**PYTANIA I ODPOWIEDZI
DO SPECYFIKACJI ISTOTNYCH
WARUNKÓW ZAMÓWIENIA (SIWZ)
na zamówienie nr PZD.I.252.1.3.2019**

dotyczy: postępowania o udzielenie zamówienia publicznego prowadzonego w trybie przetargu nieograniczonego pn.: *Przebudowa drogi powiatowej nr 3527W Antoniówka - Groszowice - Piotrowice (III Etap)*.

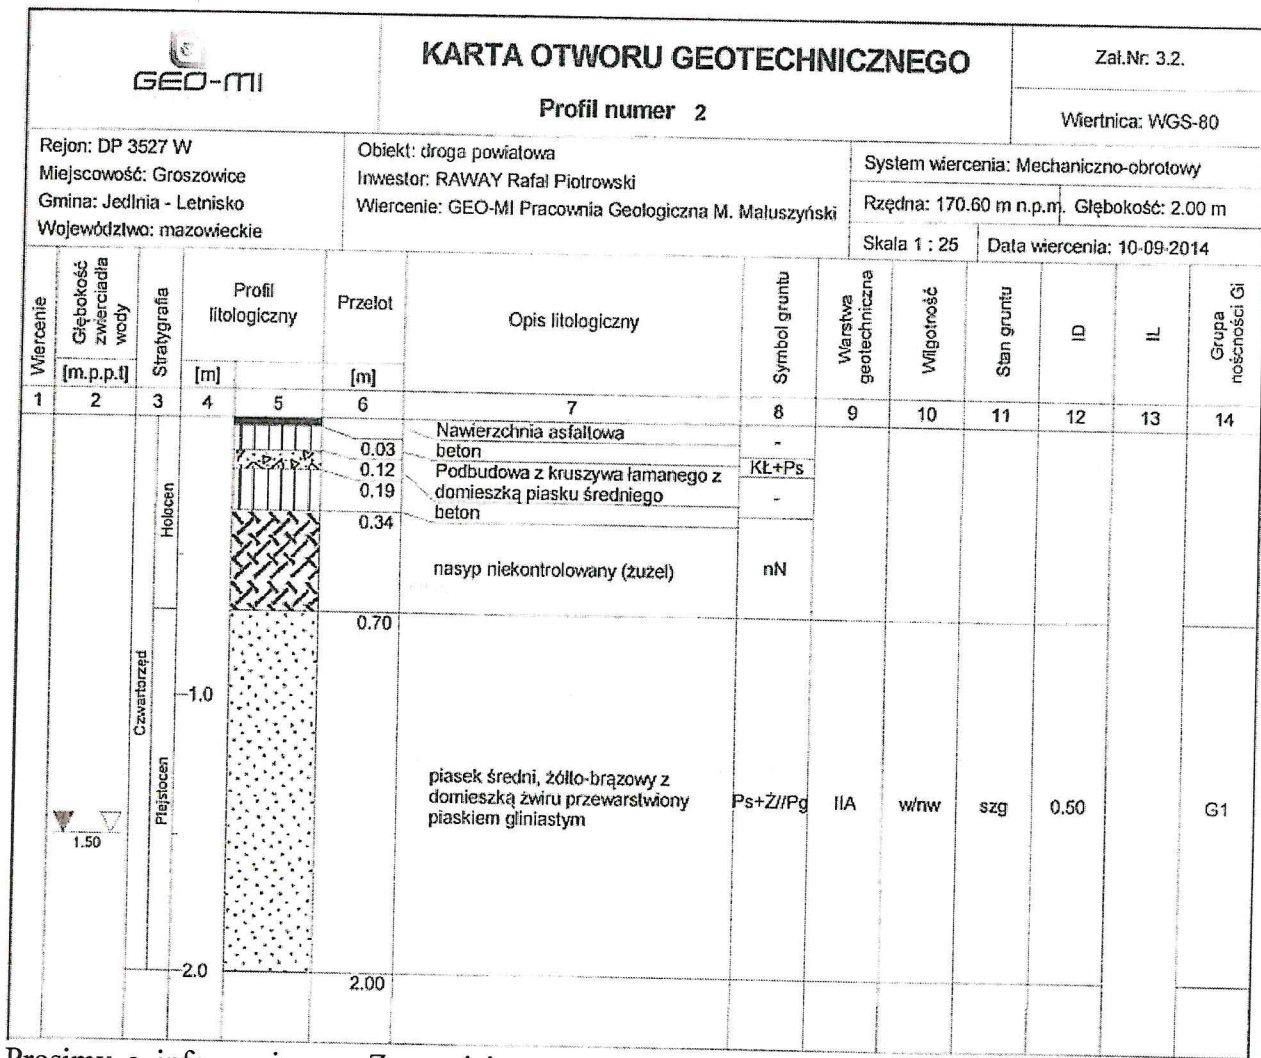
W związku z występowaniem w dokumentacji geotechnicznej nasypów niekontrolowanych (poniżej przykład – otwór geotechniczny nr 2 – nasyp niekontrolowany na gł. od 0,34 m do 0,70 m):

Prosimy o informację czy Zamawiający uzna wymianę nasypu niekontrolowanego na przedmiotowym odcinku drogi na grunt nośny jako roboty dodatkowe?

W związku z występowaniem w dokumentacji geotechnicznej nasypów niekontrolowanych, prosimy o informację czy Zamawiający przewiduje wymianę nasypu niekontrolowanego na przedmiotowym odcinku drogi? Jeżeli tak, prosimy o dodanie takiej pozycji w przedmiarze robót podstawowych + wariantowych wraz z zakresem ilościowym oraz rzeczowym.

W związku z występowaniem w dokumentacji geotechnicznej nasypów niekontrolowanych, prosimy o informację czy Zamawiający przewiduje stabilizację nasypu niekontrolowanego na przedmiotowym odcinku drogi? Jeżeli tak, prosimy o dodanie takiej pozycji w przedmiarze robót podstawowych + wariantowych wraz z zakresem ilościowym oraz rzeczowym.

Prosimy o informację czy Zamawiający przewiduje rozbiórkę nawierzchni betonowej pod warstwą bitumiczną w poz. nr 8 przedmiaru robót podstawowych + wariantowych, zgodnie z opisem pozycji na gr. 10 cm? Informujemy, że zgodnie z miąższością warstw wskazaną w otworze geotechnicznym nr 2 rozbiórka powinna zostać przeprowadzona na gr. 24 cm (9 cm pod warstwą nawierzchni bitumicznej + 15 cm pod warstwą podbudowy z kruszywa). Prosimy o wyjaśnienie rozbieżności.

Tak, jeśli nasyp zostanie zakwalifikowany jako niebudowlany przez Inspektora Nadzoru. W oparciu o zrealizowany dalszy odcinek projektu budowlanego i dodatkowe badania w 2016r., nasyp niekontrolowany okazał się nasypem budowlanym. Dlatego projektant założył brak wymiany konstrukcji poniżej nowej konstrukcji nawierzchni.
